La tomas de fuerza para Daily y Nissan de accionamiento electro-magnético (Mag-Tronic) han sido modificadas. El bloque de accionamiento ha sido posicionado en el otro lado con respecto a el eje de salida.

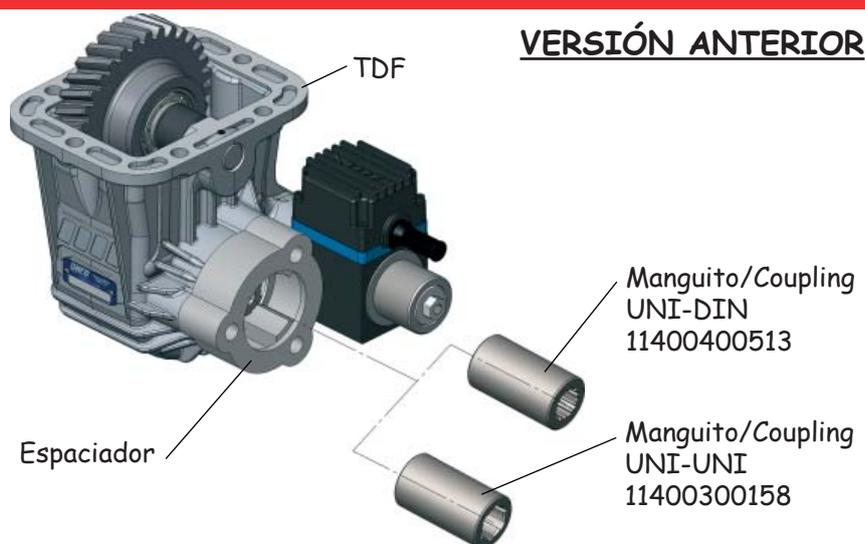
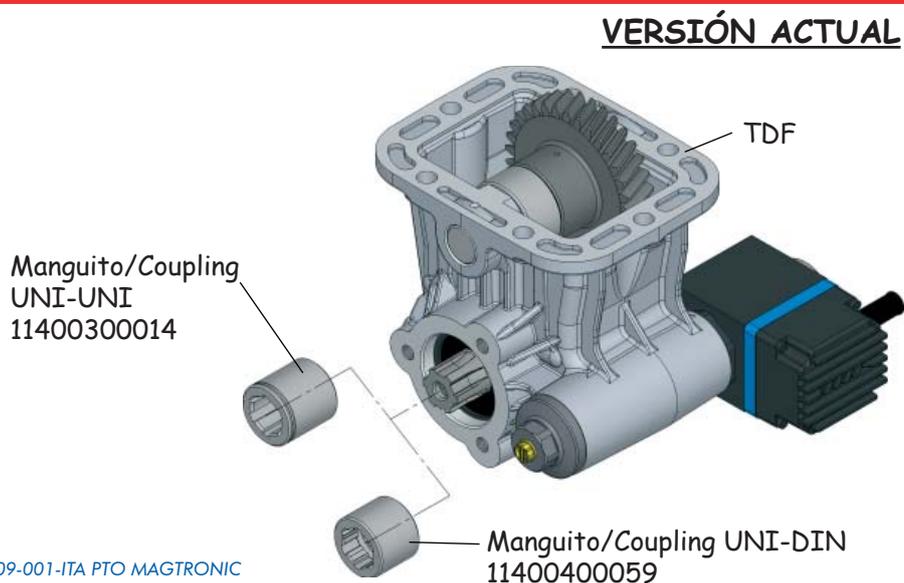
- Eliminación de la placa espaciadora necesaria para el montaje de la bomba
- Utilización de manguitos/couplings estándar L=30mm en lugar que los especiales de L=62mm
- Posibilidad de desmontar el bloque de accionamiento sin tener que desmontar la bomba

En las fotos se ven las modificaciones. A lado aparecen los nuevos códigos. Sigue invariada la posibilidad de intercambiar los bloques de accionamiento y los cableados.

CAJA	TDF
ZF 5S-200	00155800139
ZF 6S-300	00155900138
ZF 5S-380	00156400131
NISSAN M5-35	06550900134
NISSAN M5-40	06551100130

CAJA	TDF
ZF 5S-200	00155810137
ZF 6S-300	00155910136
ZF 5S-380	00156410139
NISSAN M5-35	06550910132
NISSAN M5-40	06551110138
